**AVIS RELATIF À LA PROTECTION
CONTRE LES EVENTUELS EFFETS NOCIFS ET NUISANCES
PROVOQUÉS PAR LES RAYONNEMENTS NON IONISANTS
GÉNÉRÉS PAR DES ANTENNES ÉMETTRICES STATIONNAIRES**

Commune : MANHAY - Exploitant : CITYMESH

Référence exploitant : LX06346_A

Rapport n° 1299 / 2025

Figure 1 : Vue en plan des lieux de séjour et des points de contrôle

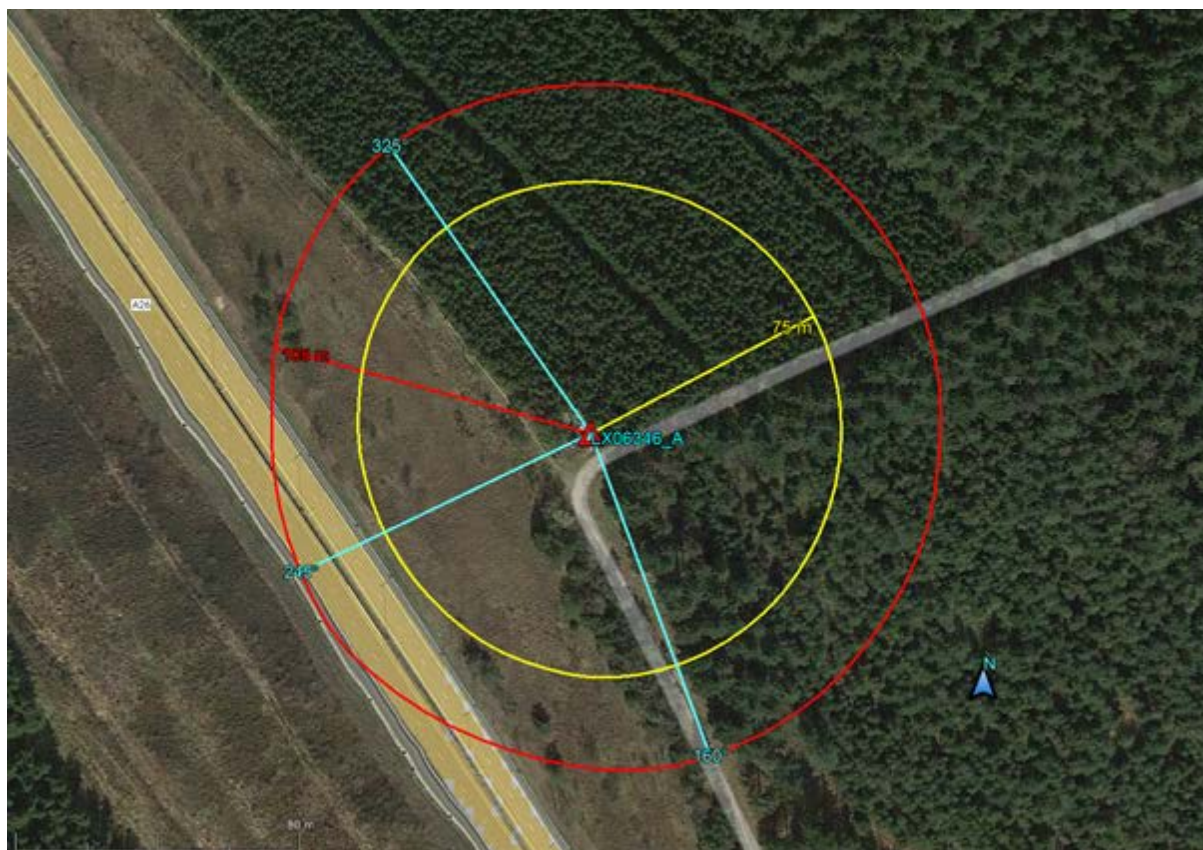
Les fréquences d'émission, la puissance rayonnée par chacune des antennes et leur gain permettent de déterminer le rayon de la zone à analyser. Tout dépassement de la limite par installation est exclu en dehors de cette zone. Le tableau 2 reprend les 35 LS² pour lesquels l'indice d'exposition est le plus élevé. Les différentes colonnes indiquent :

- le numéro du point de contrôle repris sur un des plans de la figure 1;
- le numéro du LS dans lequel se trouve le point de contrôle de la 1^{ère} colonne ;
- l'atténuation d'obstacle prise en compte pour le calcul de l'indice d'exposition dans le LS ;
- le résultat du calcul de l'indice d'exposition.

N° point de contrôle	LS	Atténuation (dB)	Indice d'exposition relatif à la limite par installation IE_i
Aucun lieu de séjour ne se trouve dans la zone où la limite d'immission pourrait être atteinte

En ce qui concerne les antennes de l'installation mentionnées dans le tableau 1, la distance maximale à laquelle la limite pourrait être atteinte, à l'extérieur, est égale à 95,3 m. S'il n'y a pas de LS à une distance inférieure, les antennes respectent forcément la limite d'immission.

Dans le cas des LS situés à l'intérieur des bâtiments, une atténuation d'obstacle est prise en compte et il en résulte que la distance maximale à laquelle la limite pourrait être atteinte se réduit à 68,0 m.
